Mission régionale d'autorité environnementale  
ÎLE-DE-FRANCE

**Avis délibéré**  
**de la Mission régionale d'autorité environnementale d'Île-de-France sur le projet de création de la zone d'aménagement concerté (ZAC) relatif à l'opération de renouvellement urbain du quartier Fabien à Bonneuil-sur-Marne (94)**

N°MRAe 2021 – 1709  
du 26 août 2021

### Plan masse du projet d'aménagement (Source : Étude d'impact – p.51)

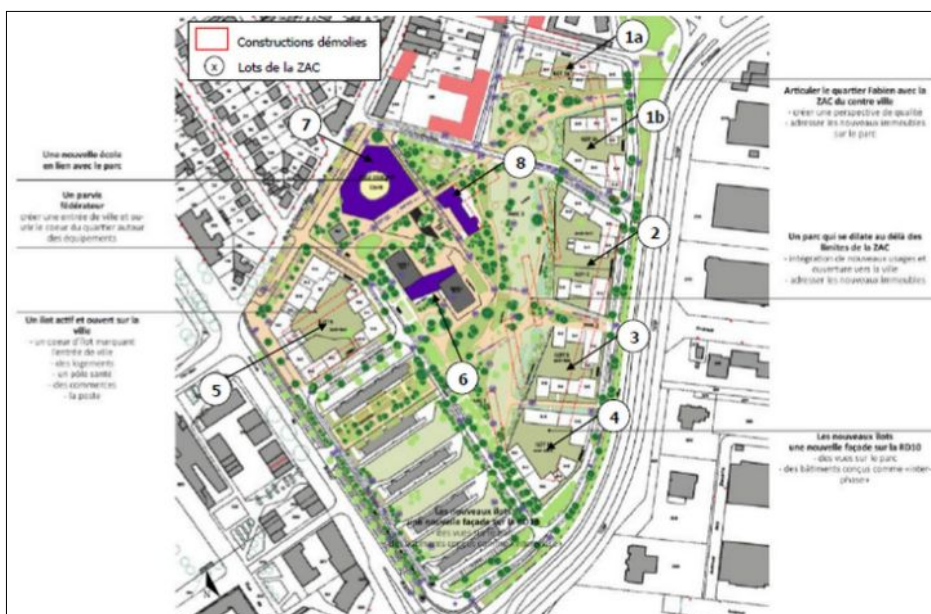
L'un des aspects important de l'opération concerne la phase travaux. Le maître d'ouvrage s'engage à faire respecter plusieurs chartes « chantier à faibles nuisances », « VRD / démolition » et « constructions neuves » aux différents intervenants. Il conviendra de mieux préciser les résultats attendus et les mesures prévues pour éviter, prévenir, réduire ou compenser les incidences sur la santé humaine et sur l'environnement. L'étude d'impact présente les différents aspects du projet par des cartes ou des plans souvent de petit format et donc peu lisible.

**(1) La MRAe recommande de compléter l'étude d'impact, pour la bonne information du public, par des plans plus lisibles et plus détaillés (notamment grâce à des comparaisons avant/après) et de préciser pour la phase chantier les résultats attendus de la mise en œuvre des chartes envisagées pour éviter, prévenir, réduire ou compenser les incidences sur la santé humaine et sur l'environnement.**

Source EI page 242

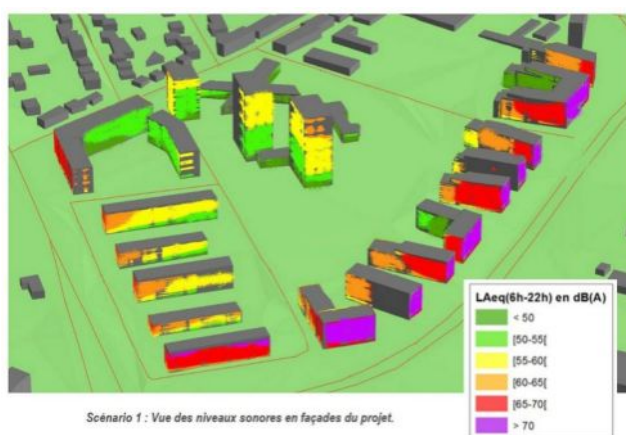
Une étude acoustique (jointe en annexe n°7), réalisée en 2020, a ainsi caractérisé la zone : ont été observés des niveaux sonores inférieurs à 50 dB(A) en cœur de site et des niveaux compris entre 65 et 70 dB(A) le long des voies routières.

Compte tenu de la localisation du quartier à proximité de la RD 10, de l'augmentation du nombre de logements et de l'évolution des déplacements routiers dans le quartier, des simulations des niveaux sonores en phase d'exploitation ont été réalisées. Il en ressort que, bien qu'une large partie du quartier présente des niveaux sonores relativement faibles (ambiance sonore inférieure à 50 dB(A)), les pourtours restent fortement exposés (niveaux supérieurs à 70 dB(A)).
